## 核燃料物質使用変更許可申請書の一部補正について

核原料物質、核燃料物質及び原子炉の規制に関する法律第55条第1項の規定に基づき、令和3年9月24日付け令03原機（速材）005をもって申請した大洗研究所（南地区）の核燃料物質使用変更許可申請書を別紙のとおり一部補正いたします。

## 核燃料物質使用変更許可申請書の一部補正

図11 排気系統図(1)

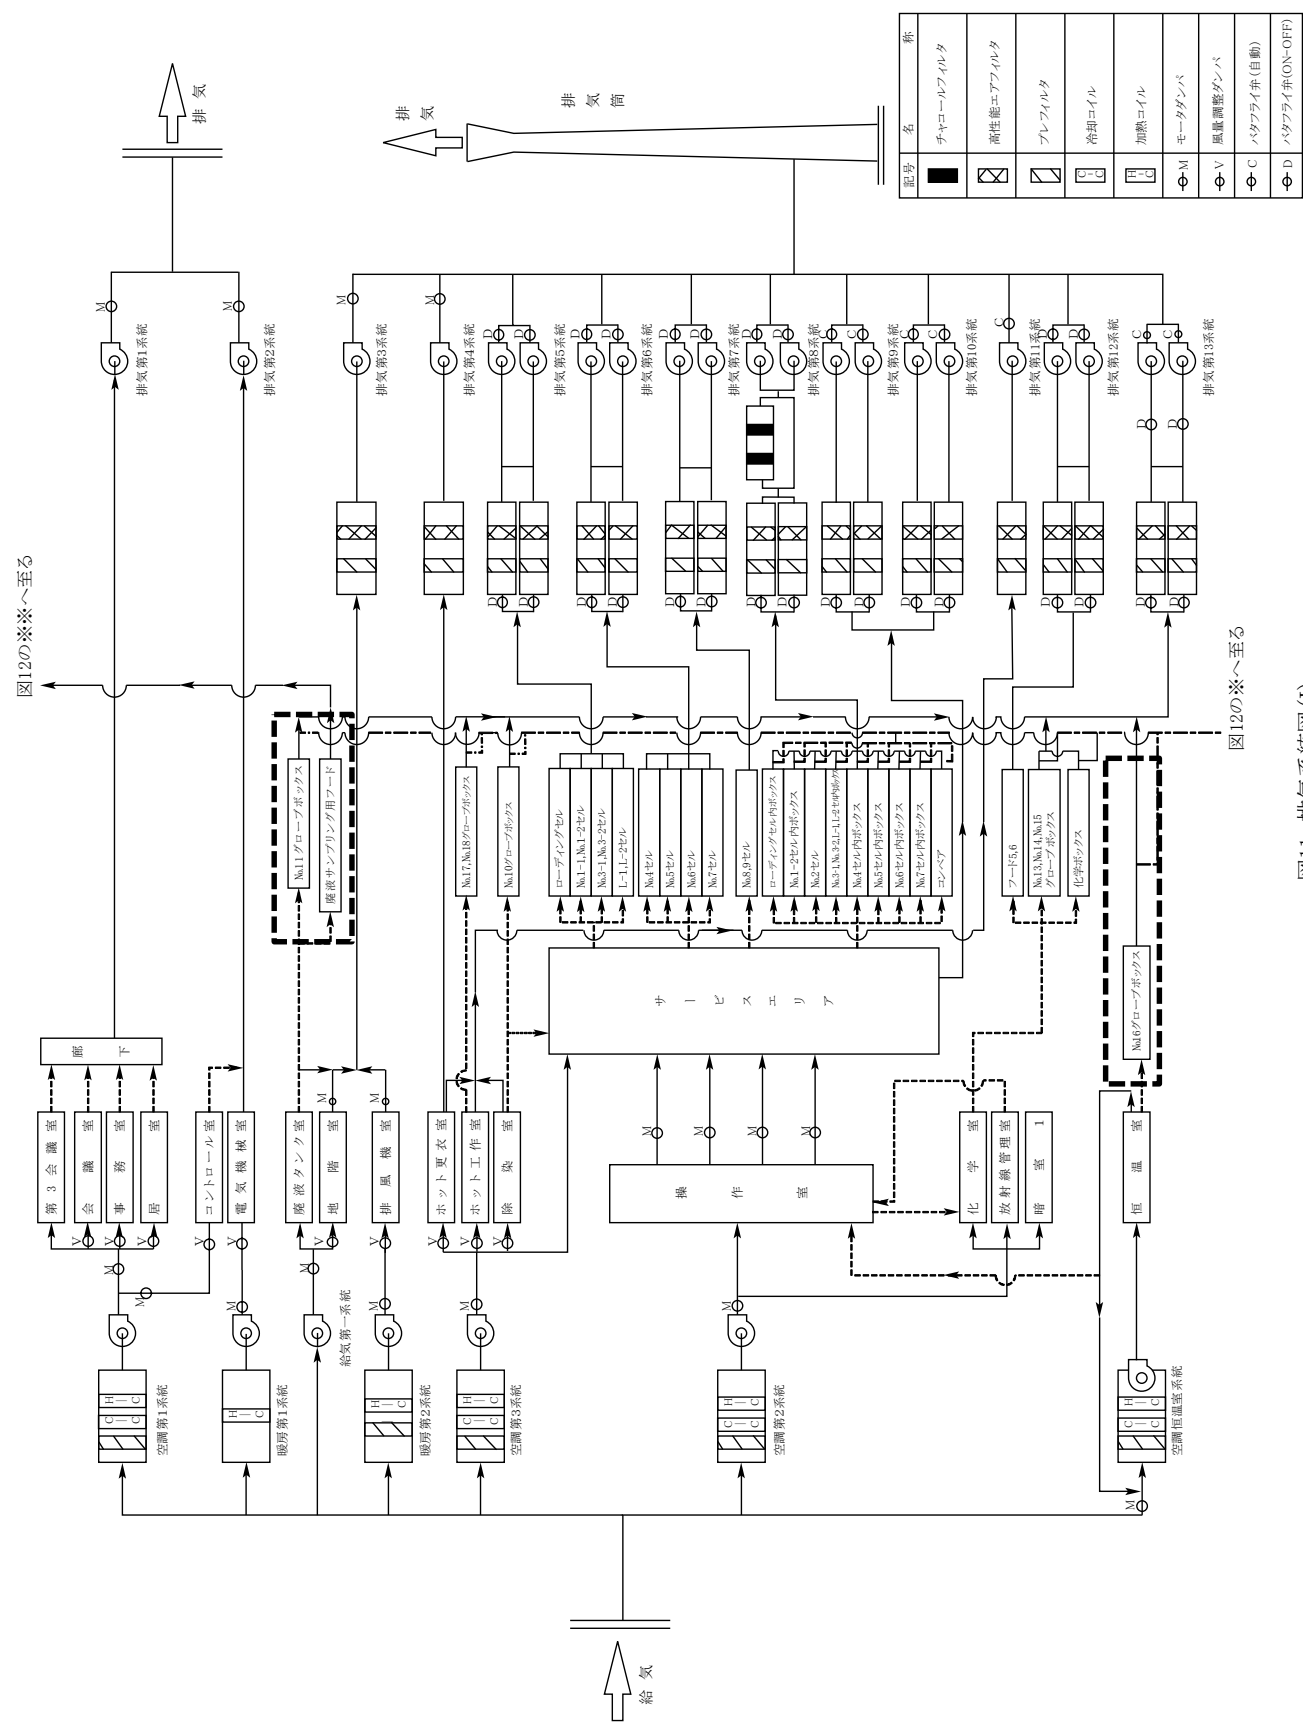
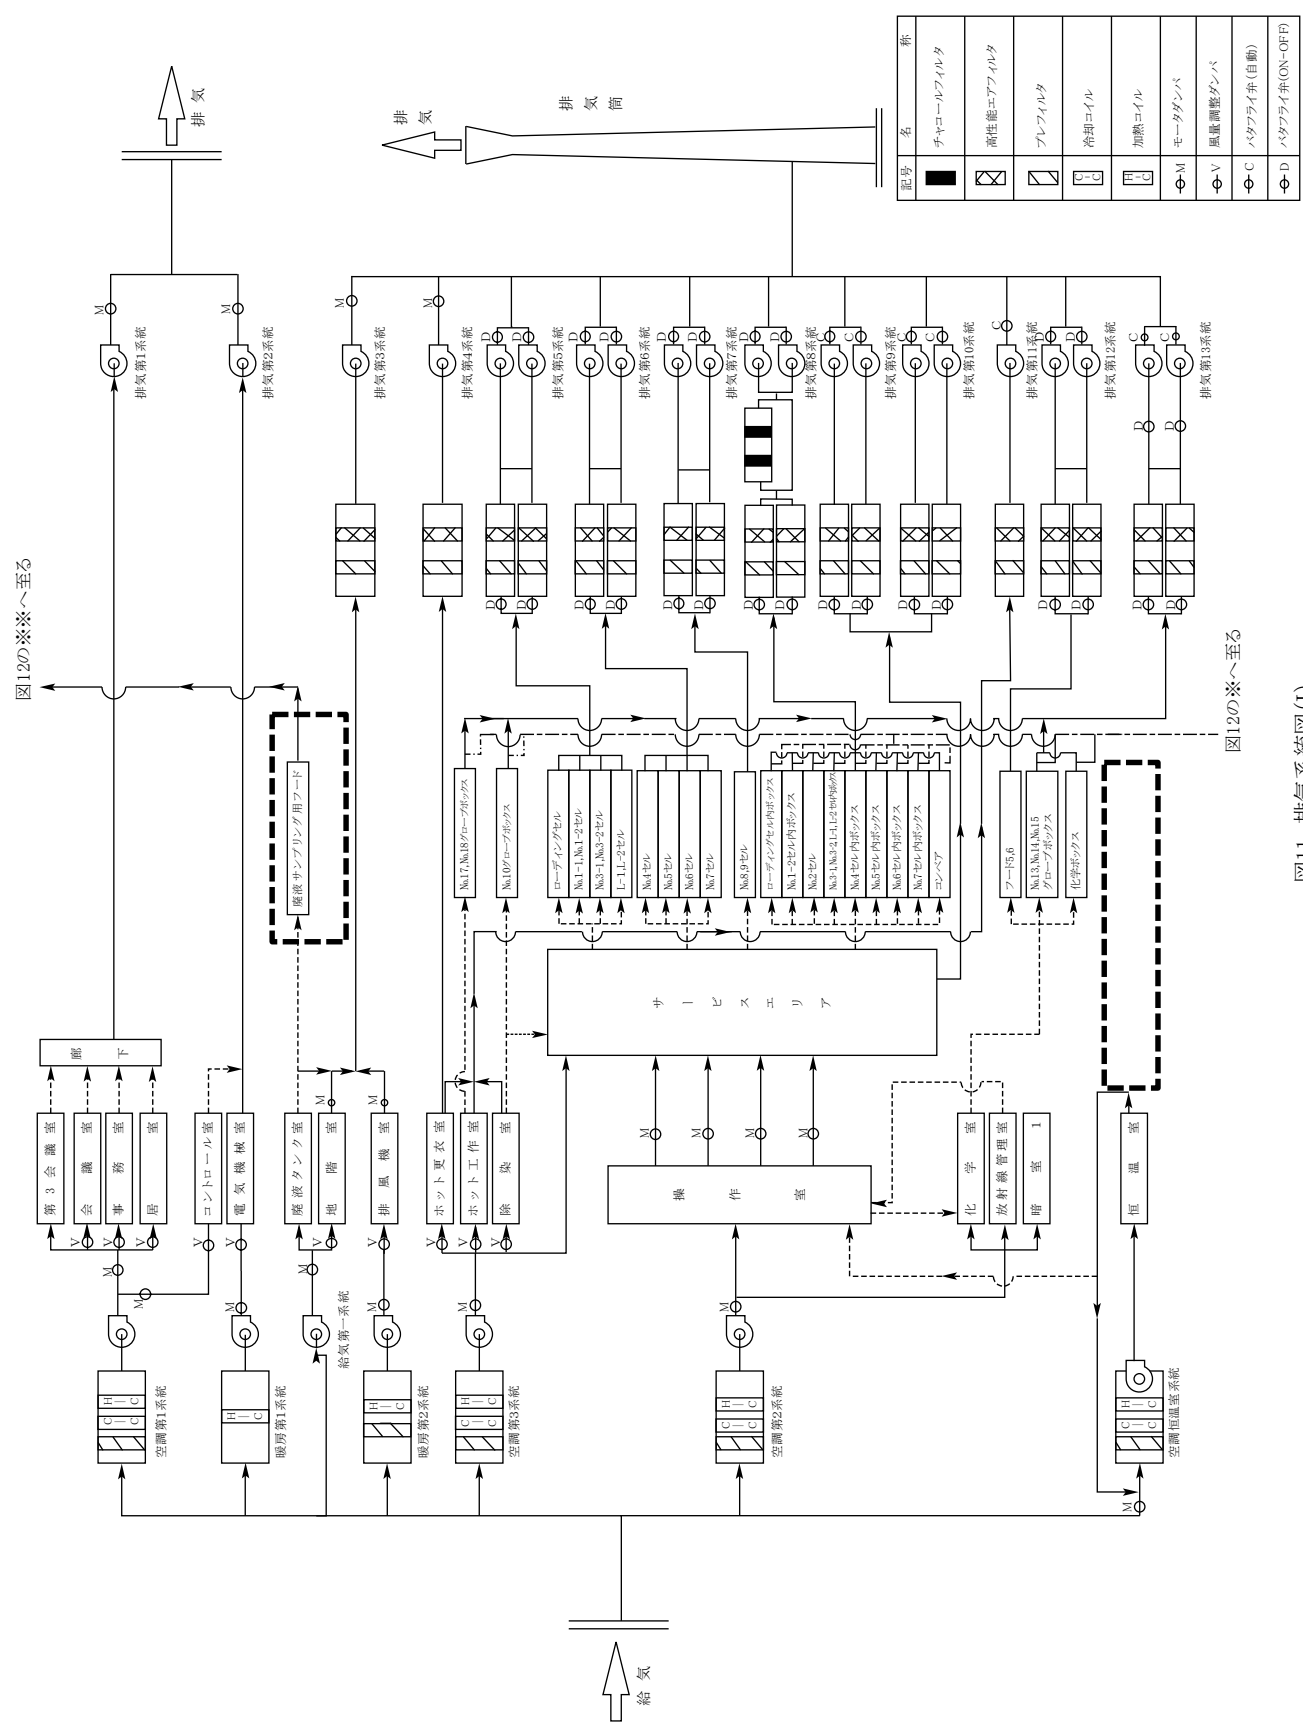
・核燃料物質の使用終了に係る記載の見直し

図12 排気系統図 (II)

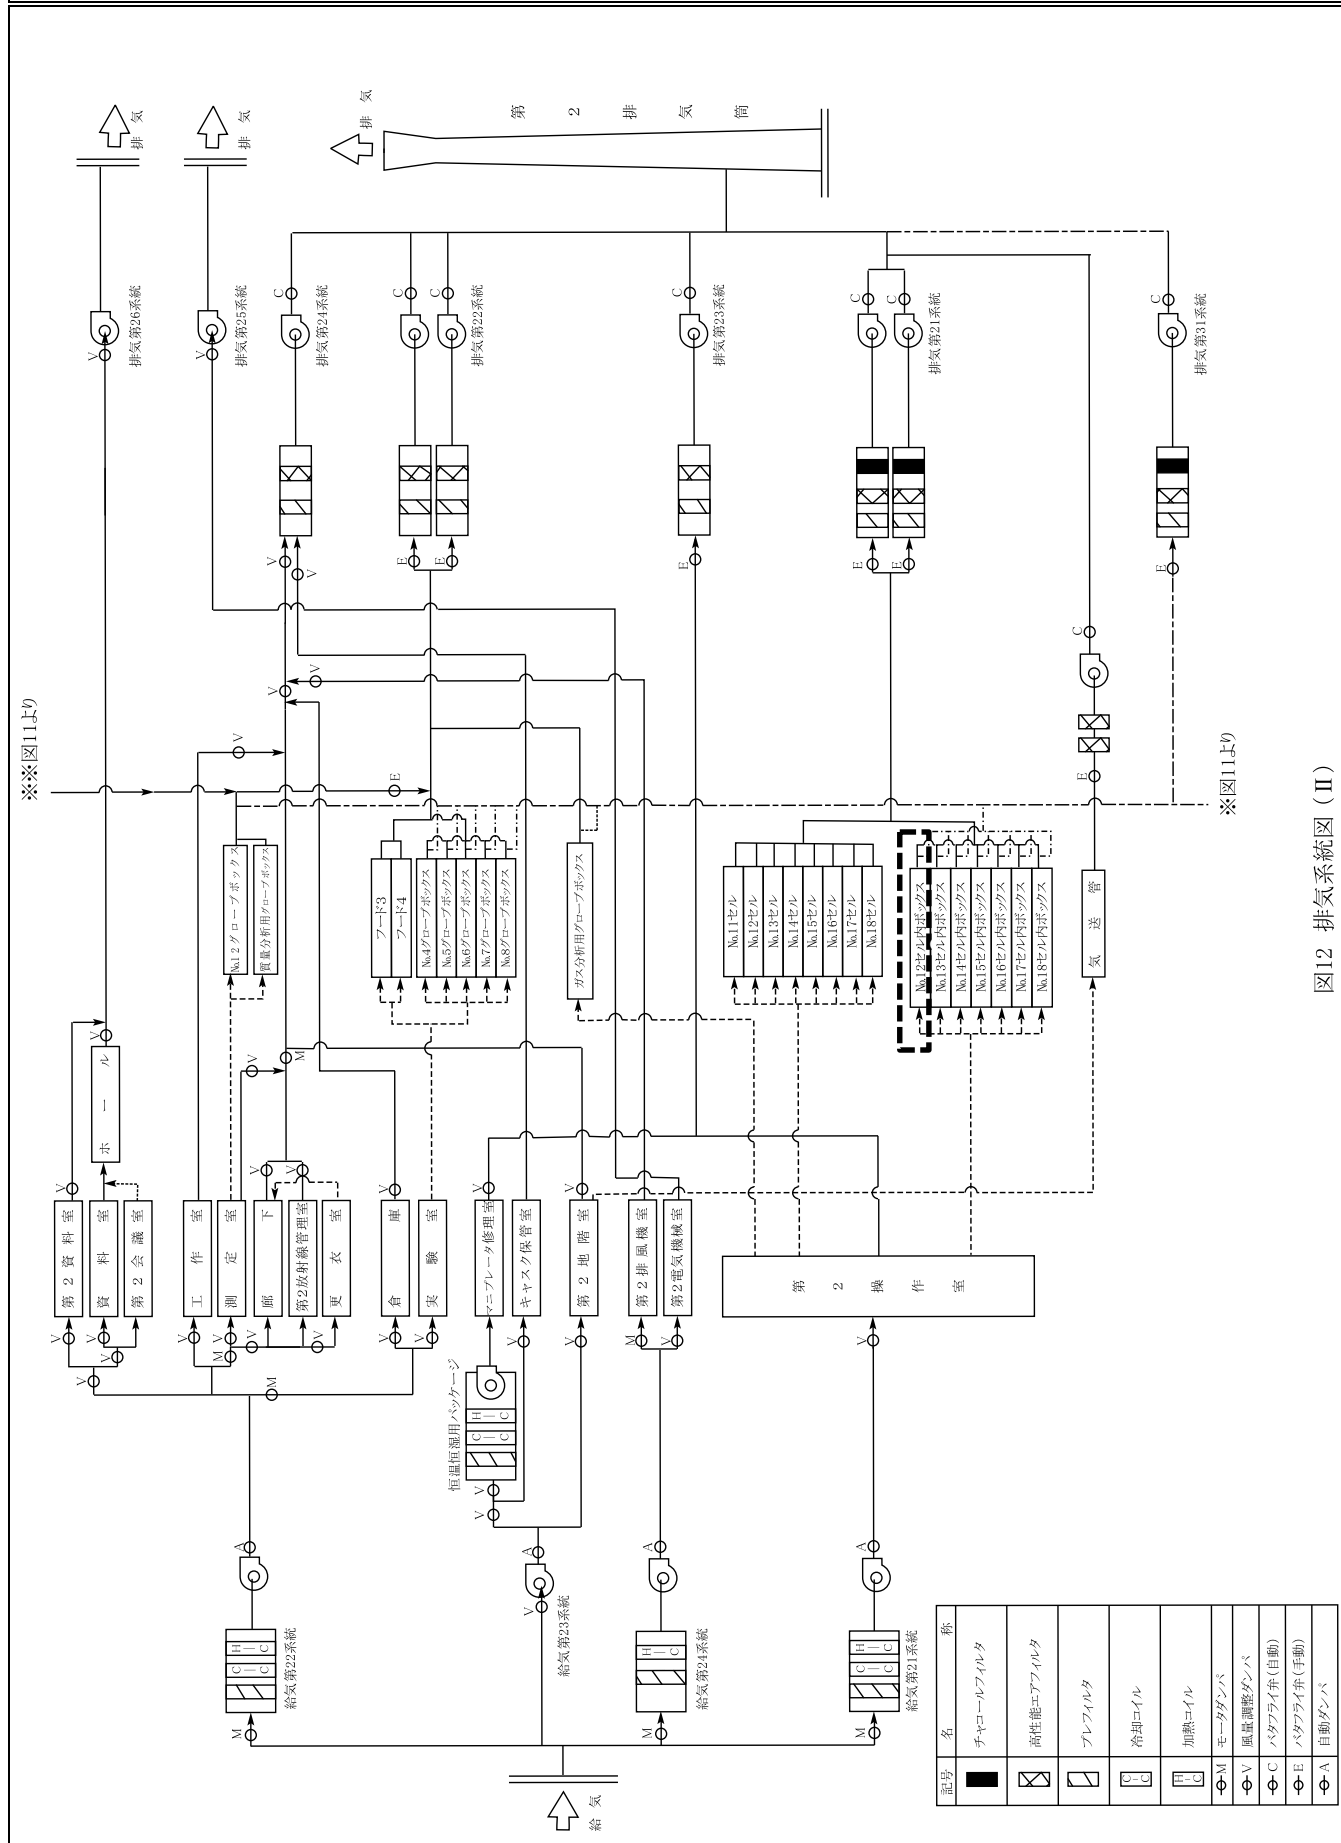
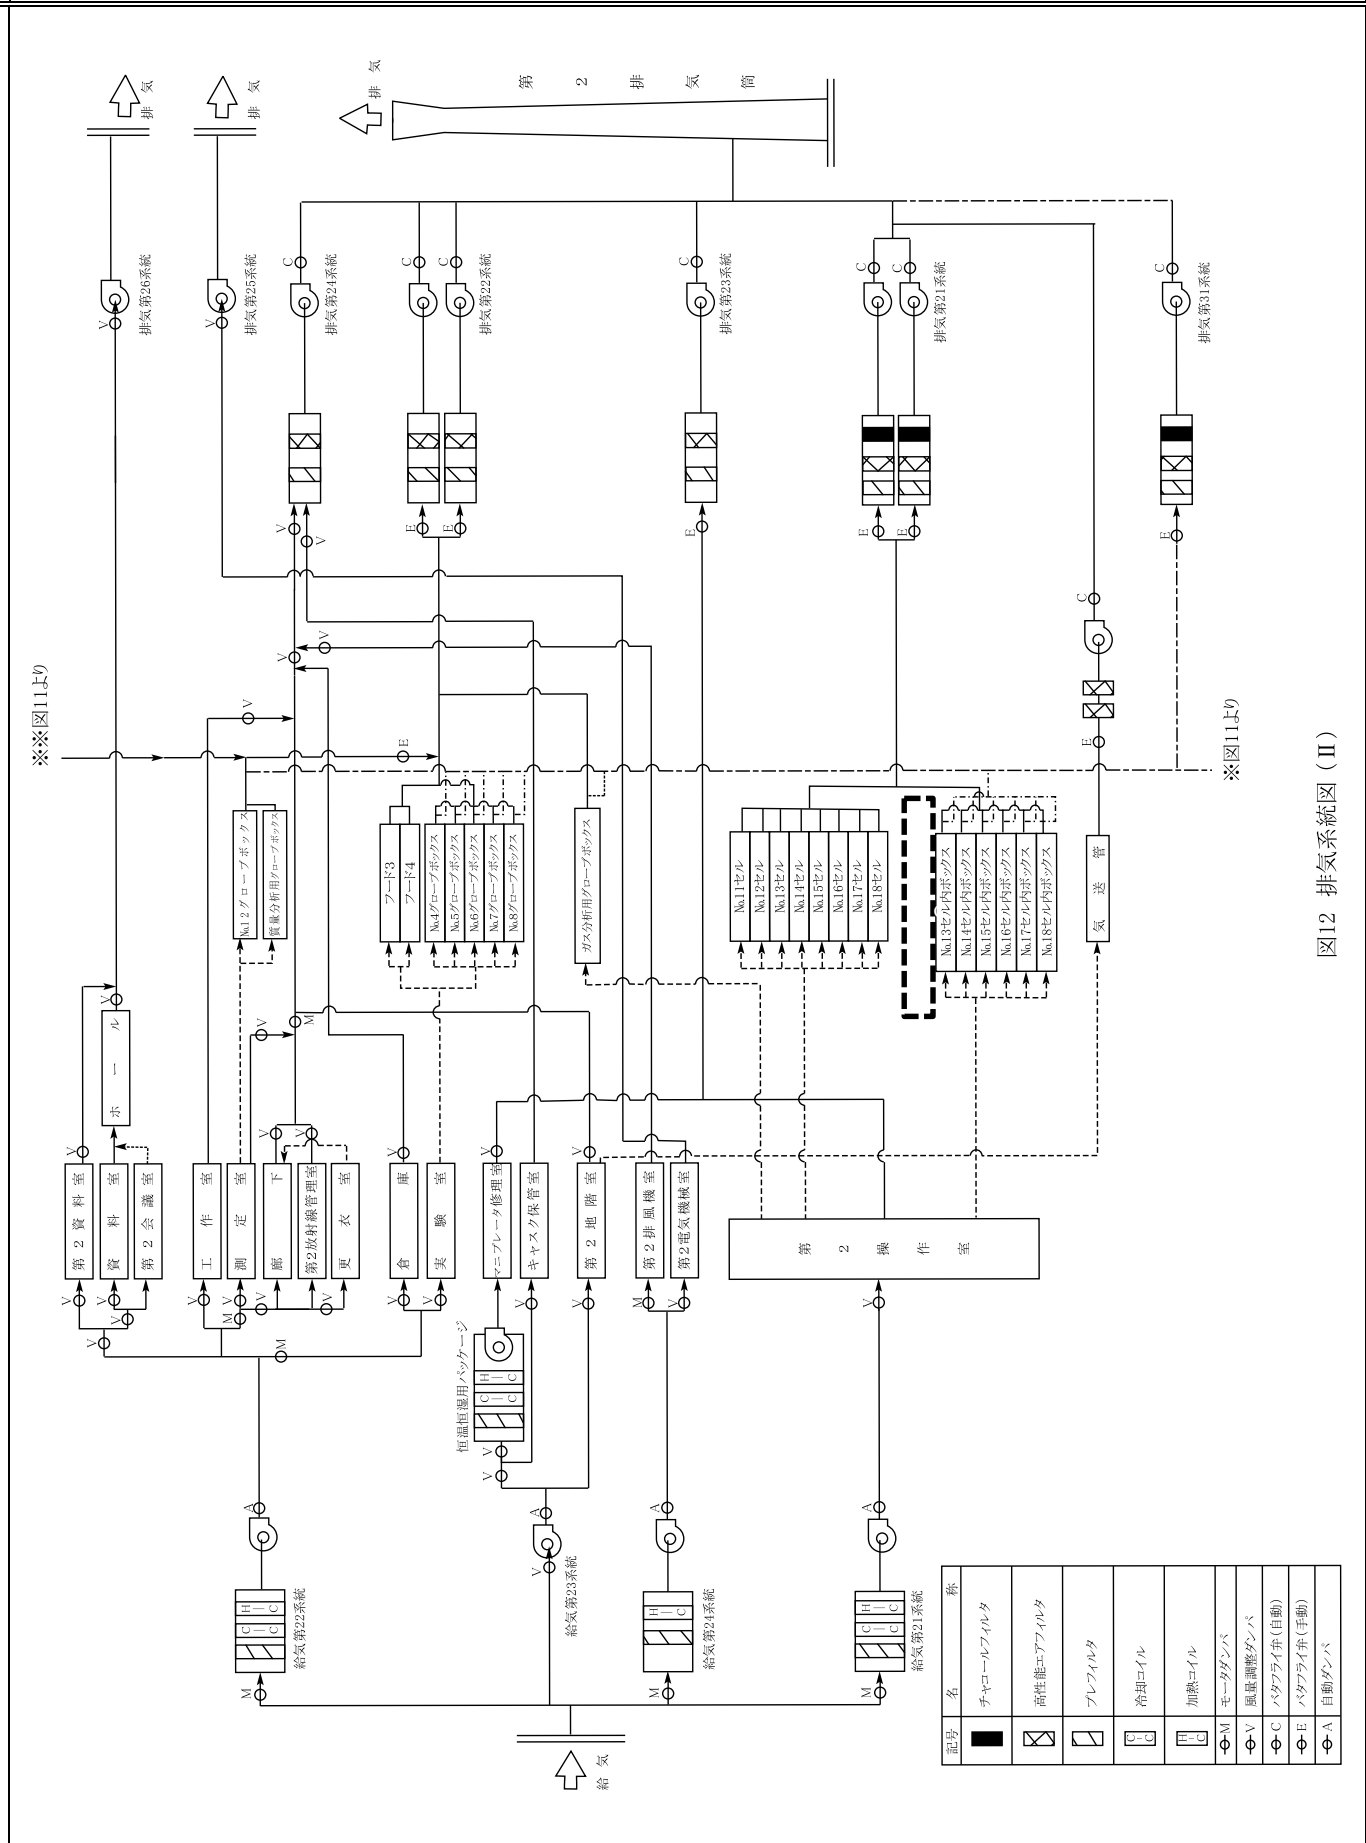
・核燃料物質の使用終了に係る記載の見直し

図1 各設備の配置及び写真 (1階)

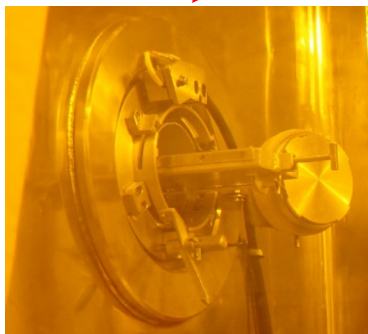
- ① No.12 セル内ボックスは、核燃料物質等の顕微鏡観察及び写真撮影を行うために許可を受けた設備である。今後使用する予定がないことから、撤去を行う。  
No.12 セル内ボックスの配置及び写真を図1に示す。
- ② 微小分析装置は、No.11 セルにおいて核燃料物質等の元素分析を行うために許可を受けた設備である。今後使用する予定がないことから、撤去を行う。  
微小分析装置の配置及び写真を図1に示す。

- ③ 金属顕微鏡は、No.12 セルにおいて核燃料物質等の顕微鏡観察及び写真撮影を行うために許可を受けた設備である。今後使用する予定がないことから、撤去を行う。  
金属顕微鏡の配置及び写真を図1に示す。
- ④ コンベア装置は、No.12 セルと No.13 セル間における物品の移送を行うために許可を受けた設備である。今後使用する予定がないことから、撤去を行う。  
コンベア装置の配置及び写真を図1に示す。

- ⑤ No.16 グローブボックスは、核燃料物質等の元素分析を行うために許可を受けた設備である。今後使用する予定がないことから、撤去を行う。  
No.16 グローブボックスの配置及び写真を図1に示す。
- ⑥ 元素分析装置は、No.16 グローブボックスにおいて核燃料物質等の元素分析を行うために許可を受けた設備である。今後使用する予定がないことから、撤去を行う。  
元素分析装置の配置及び写真を図1に示す。

図2 各設備の配置及び写真 (2階)

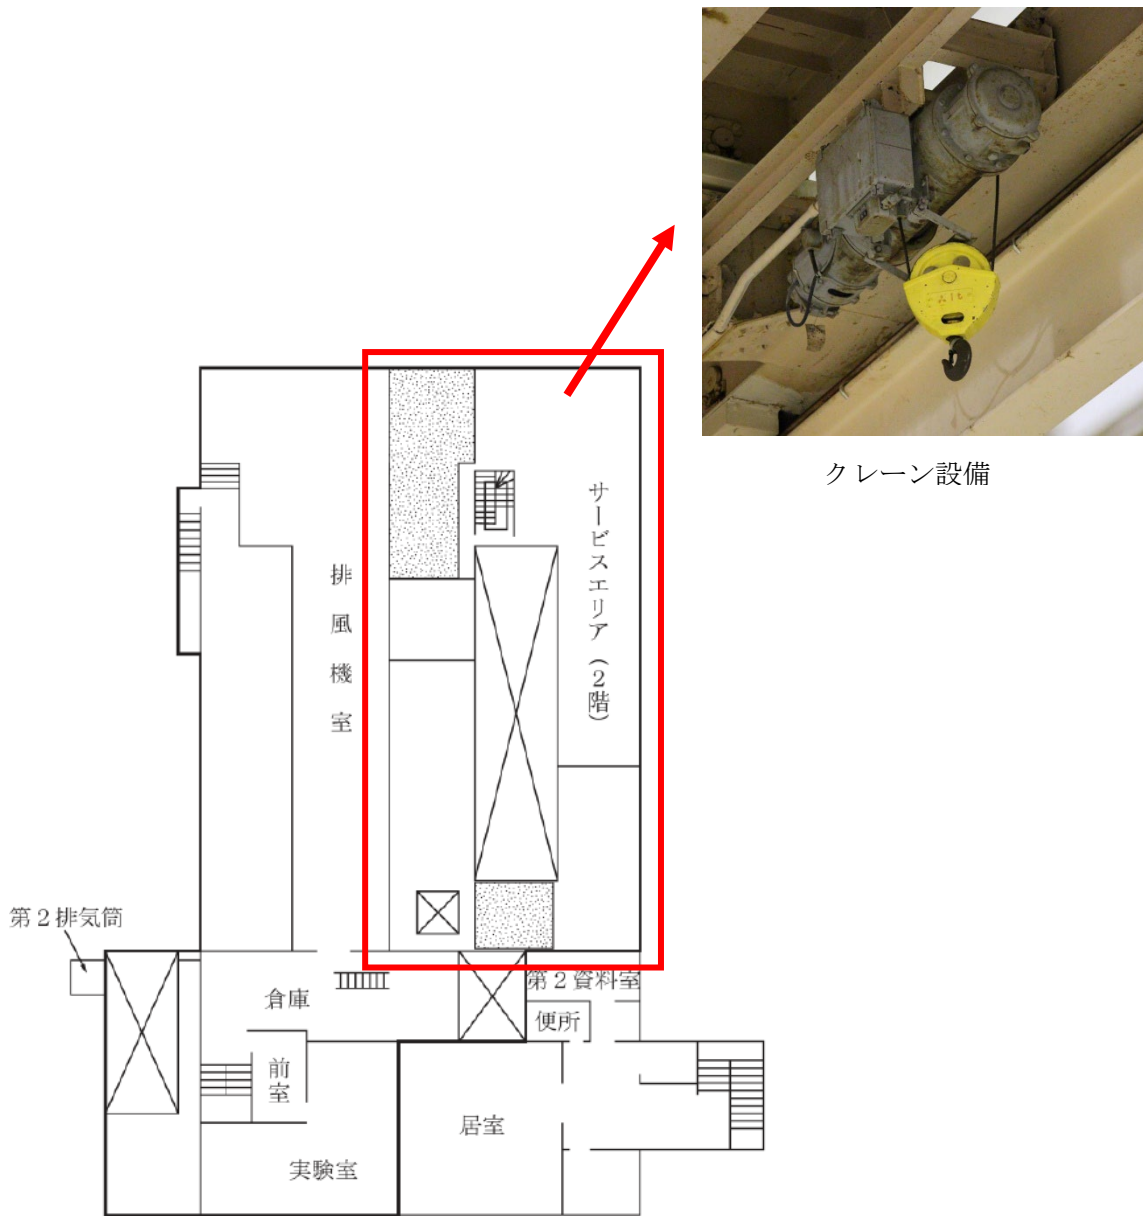
- ⑦ 放射線計測装置は、核燃料物質等の放射線計測を行うために許可を受けた設備である。今後使用する予定がないことから、撤去を行う。  
放射線計測装置の配置及び写真を図1に示す。
- ⑧ クレーン設備は、サービスエリアにおける物品の移送を行うために許可を受けた設備である。今後使用する予定がないことから、撤去を行う。  
クレーン設備の配置及び写真を図2に示す。
